【福住・桑園通、水源池通関連】
都市計画道路（3・4・15 福住・桑園通、3・4・76 水源池通）

1 都市計画変更の概要

○一部区域（交差点部）の変更

【3・4・15 福住・桑園通】羊ヶ丘側

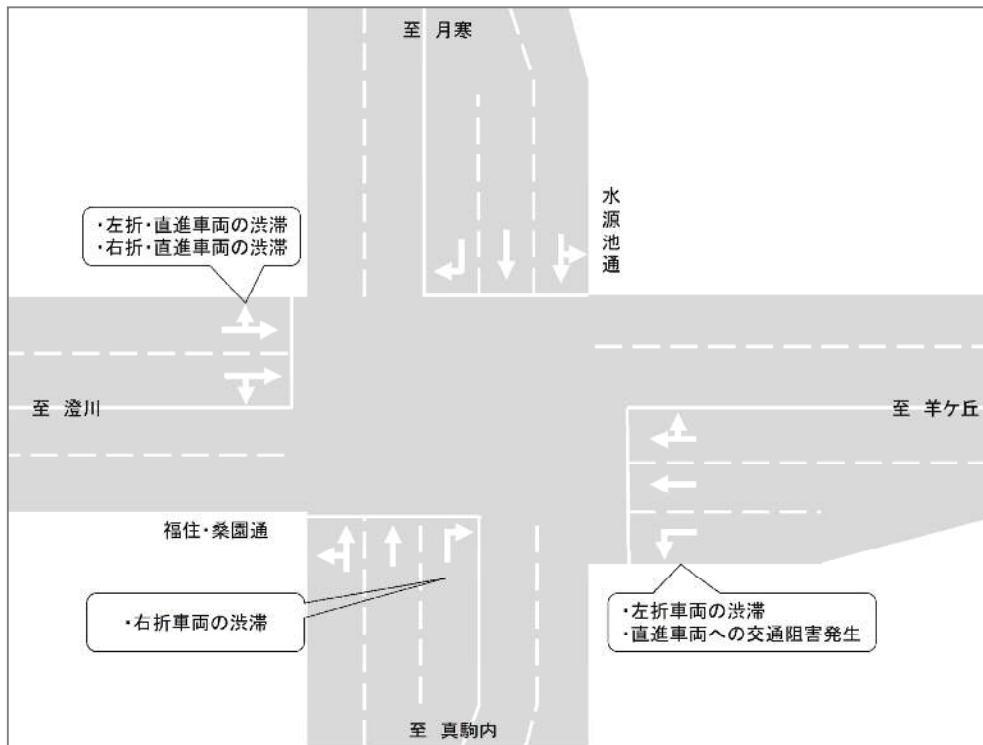
- ・右折台数は少ないが、対向車線の直進車両が多く右折矢印信号がないことや、左折需要が多いことから渋滞が発生。
- ・バスの定時性を確保するため、右折車線及び右折青矢印信号の設置要望あり。

- ・「水源池通の右折交通処理」に信号現示を多く割いていることや、左折需要が多いことから左折車両の渋滞が発生。

- ・右折需要が多く、1回の信号サイクルで捌ききれない。

◆変更内容

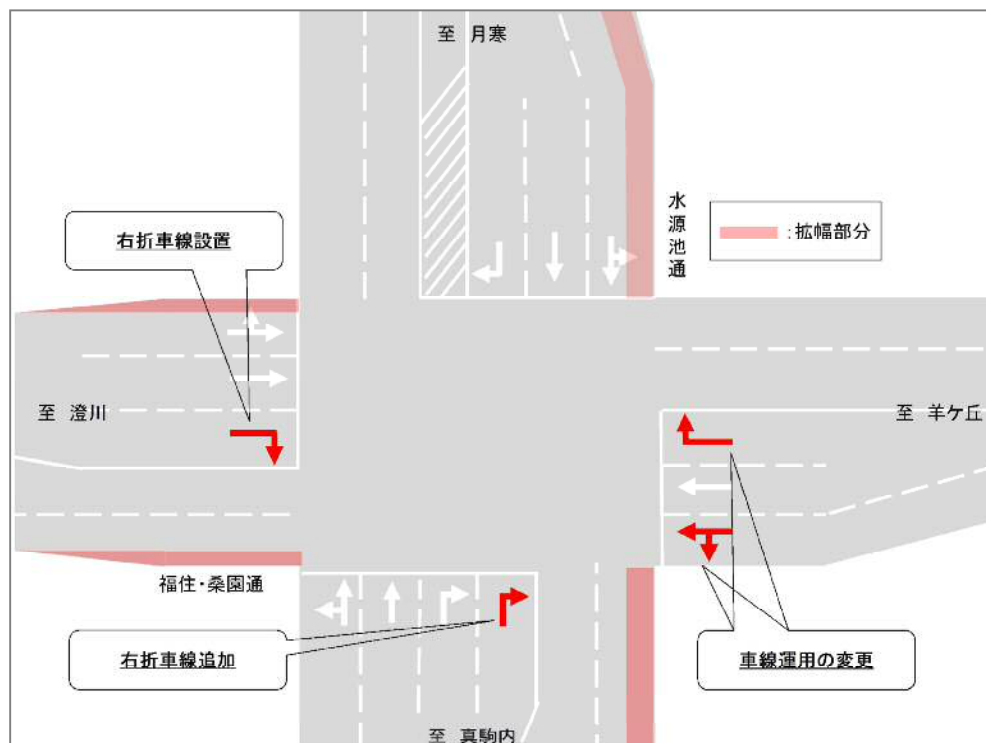
- ・変更前：20m→変更後：21.75m（福住・桑園通）
- ・変更前：23m→変更後：24.50m（水源池通）

- ・札幌圏都市計画道路3・4・15 福住・桑園通と3・4・76 水源池通の交差点は、平成22年3月に策定した道央都市圏の都市交通マスタープランにおける骨格道路網（2 高速・3 連携・2 環状・13 放射道路）のうち、外環状道路の一部を構成しており、清田・白石・厚別区方面と南区方面を移動する交通が集中する。
- ・朝夕ピーク時には渋滞が発生し、バス事業者や地元から渋滞対策要望があげられていた。
- ・このため、当該交差点部を拡幅し、右折車線の追加・設置を行うことにより交通の円滑化を図るため、拡幅に必要な区域を設定する都市計画変更を行う。
